ДЪРЖАВНО ПРЕДПРИЯТИЕ „ПРИСТАНИЩНА ИНФРАСТРУКТУРА“

РАЗЯСНЕНИЯ

Във връзка с постъпили запитвания по документацията за участие в открита процедура за обществена поръчка с предмет: „Обзавеждане и оборудване на сграда "Конгресен и научно-изследователски център", Пристанище Бургас" и в изпълнение на разпоредбата на чл. 33, ал. 2 от Закона за обществените поръчки, представяме следните разяснения:

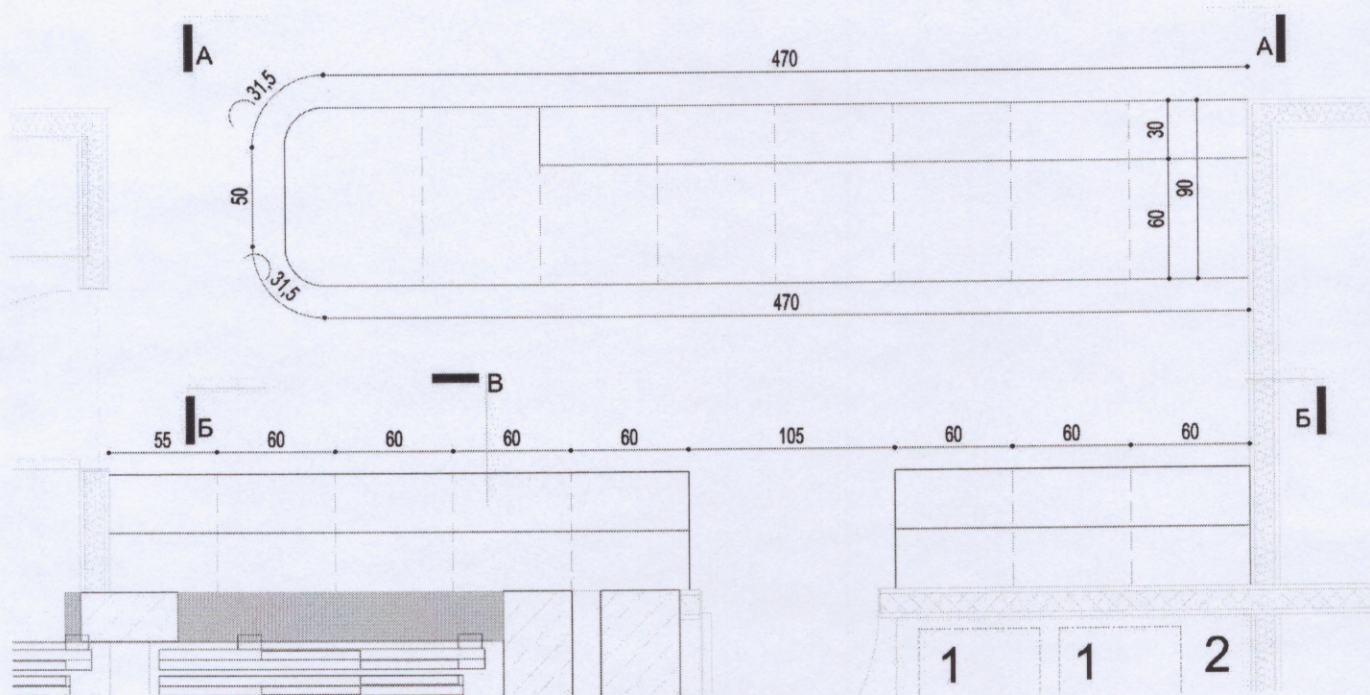
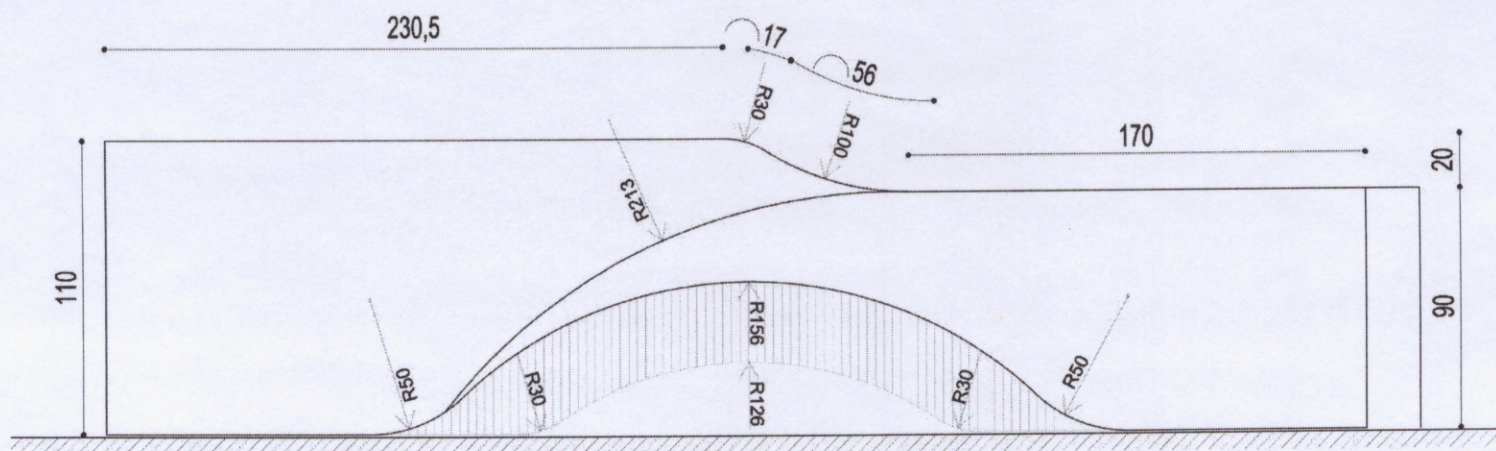
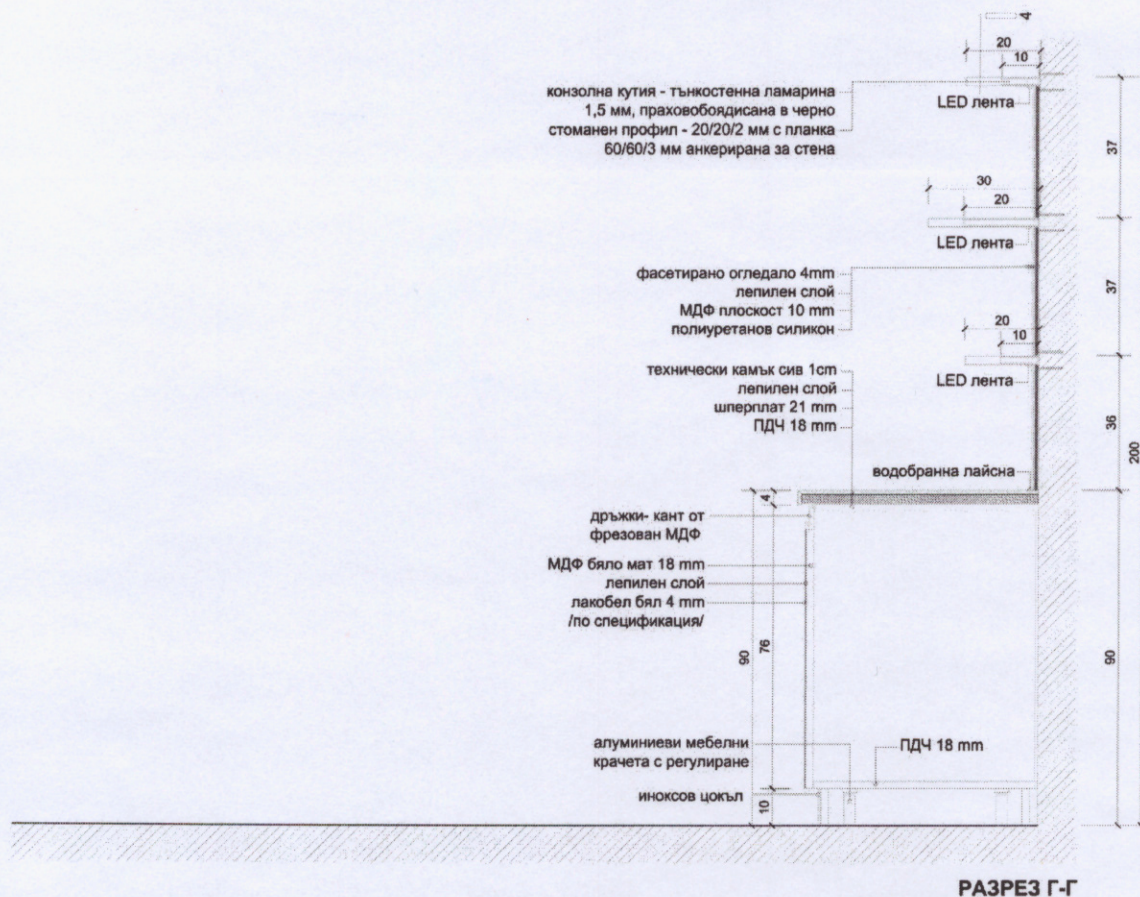
Въпрос 6: *Относно позиция А 3.6 - барплот и рукванд в кафе по архитектурен детайл:* Визуализацията към техническата спецификация не отговаря и не е съпоставима с архитектурен проект А 3.6. Кое е водещо - визуализацията или архитектурният детайл? В случай, че е визуализацията, моля да ни предоставите коректен архитектурен детайл.

Отговор: Водеща е визуализацията към техническата спецификация.

Конструкция: Носещата конструкция на бара е направена от метални профили с квадратно сечение. Размерите на профилите на носещата конструкция ще се съгласуват с избраната фирма изпълнител на бара.

Материал: Corian-Бял

Височина: 105 cm

Дължина: 490 cm

Дълбочина: 90 cm

Забележка: Да се предвиди вграждане на всички уреди дадени по проект технология (без доставка на уредите).
